2. Deckblatt vom März 2023
ersetzt Unterlage 5, Blatt 7 vom
Aug 2013

DECKBLATT
März 2023

Straße: B 275	Unterlage / Blatt-Nr.: 5 / 7
Beginn: zw. NK 5815063 u. NK 5815043 Station 0+630	Lageplan
Ende: zw. NK 5815035 u. NK 5715075 Station 0+980	Maßstab: 1:1000
Hessen ID: 03488

B 275
Ortsumgebung Idstein Eschenhahn

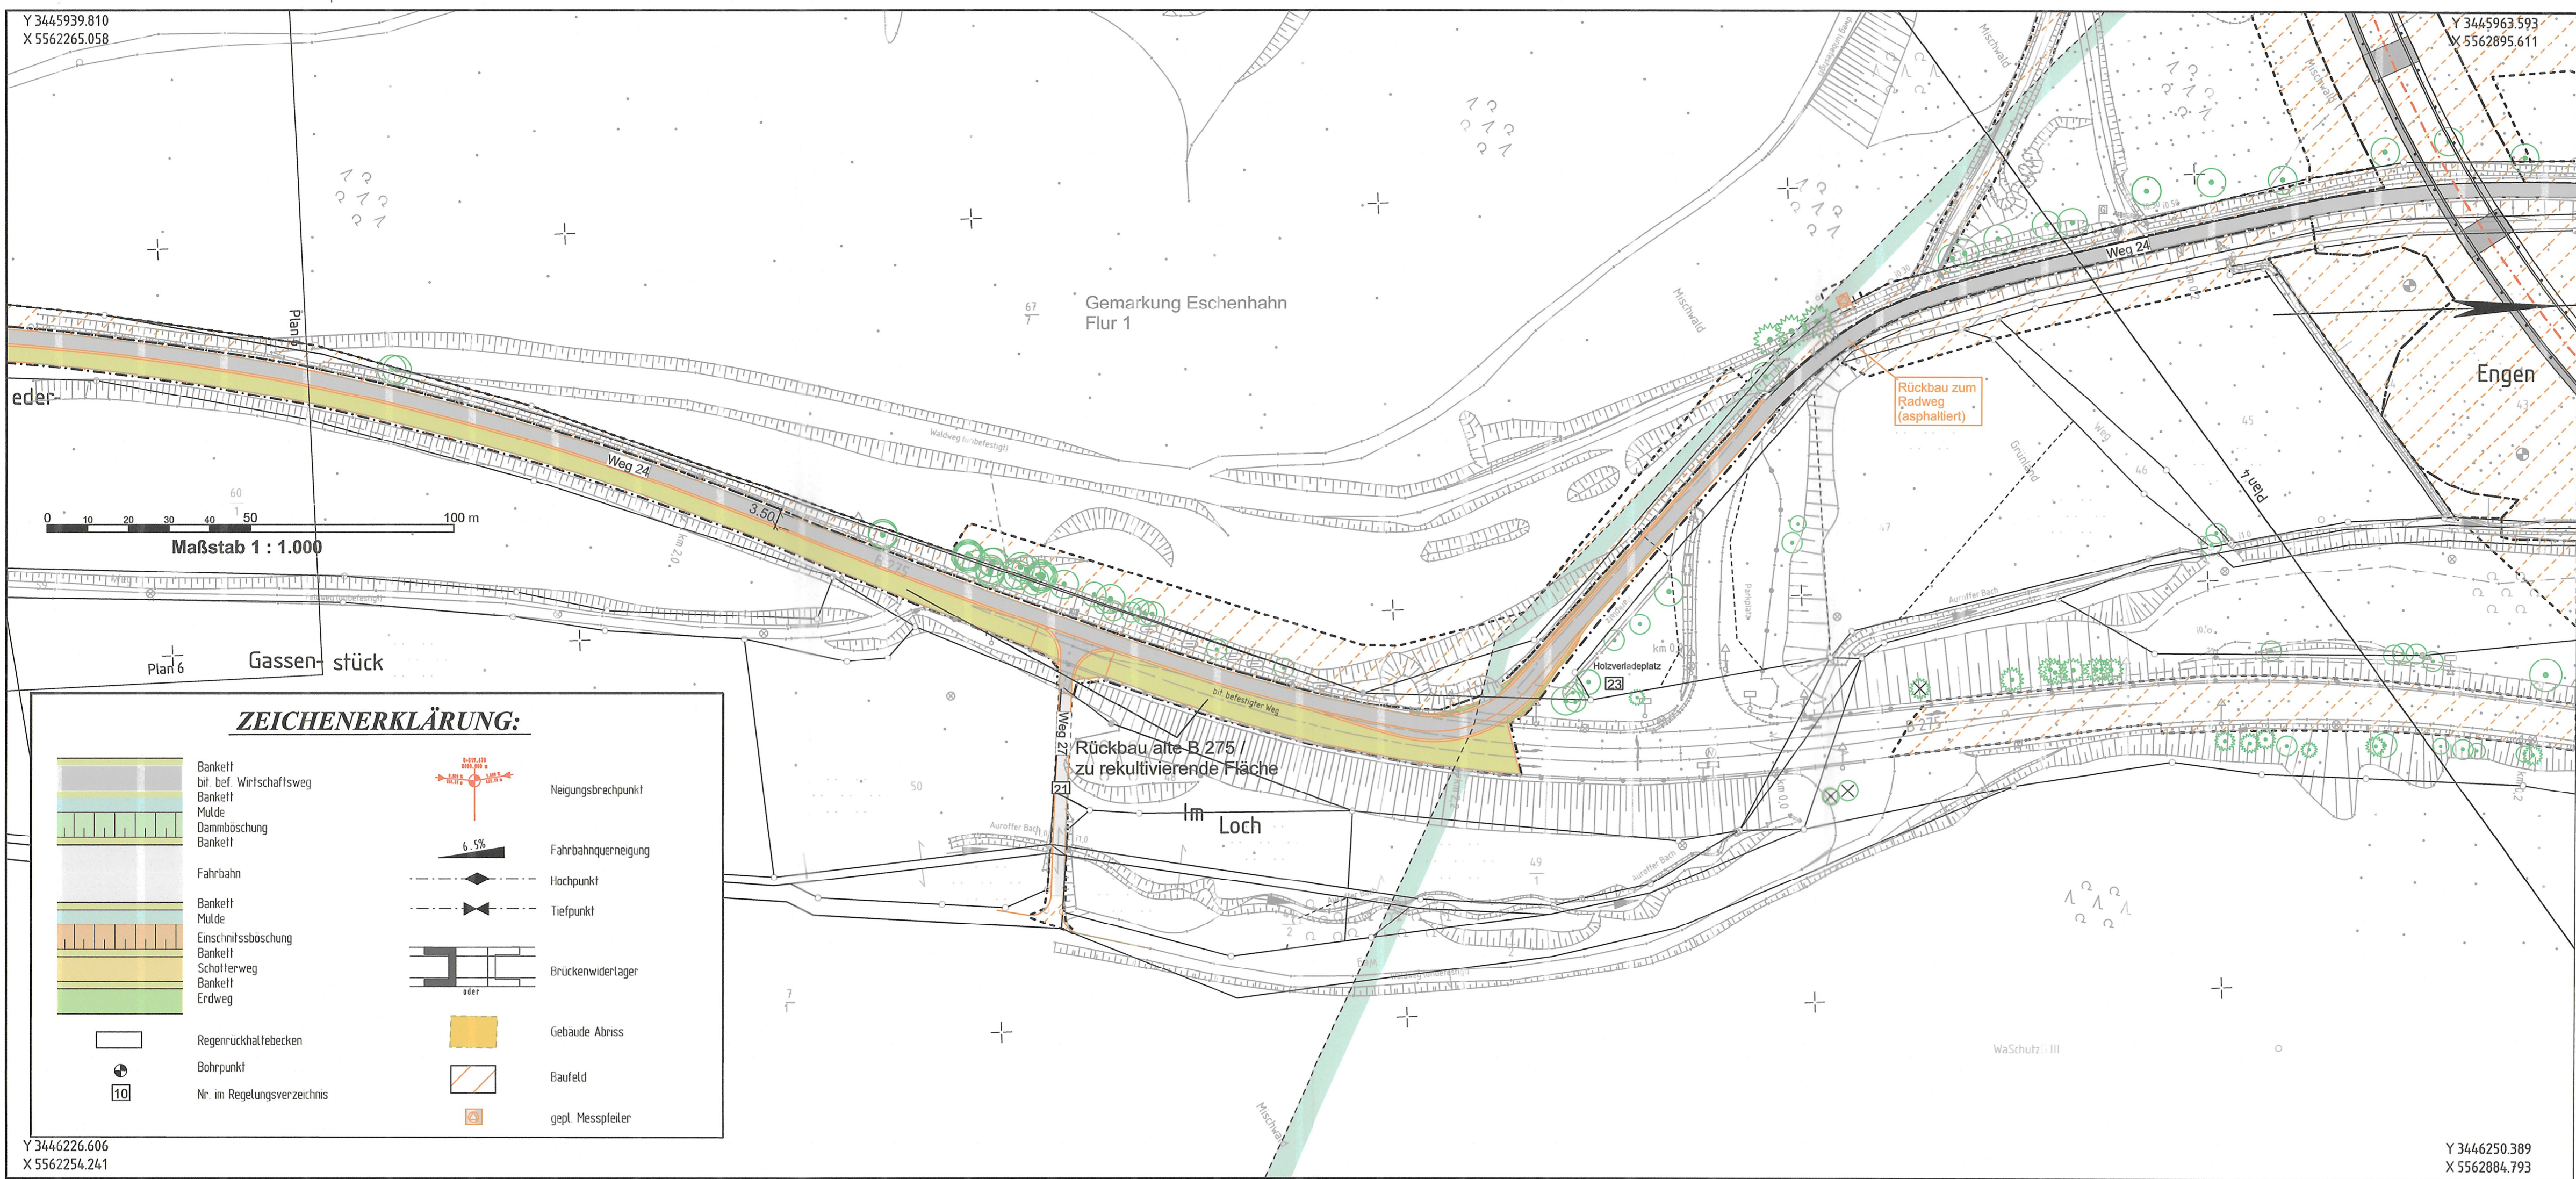
-1	1	2	3	4	5	6	7	
1.) Anpassung Weg 24 / Rückbau Radweg							Okt 2022	PB14.101Go
Nr.	Art der Änderung						Datum	Zeichen
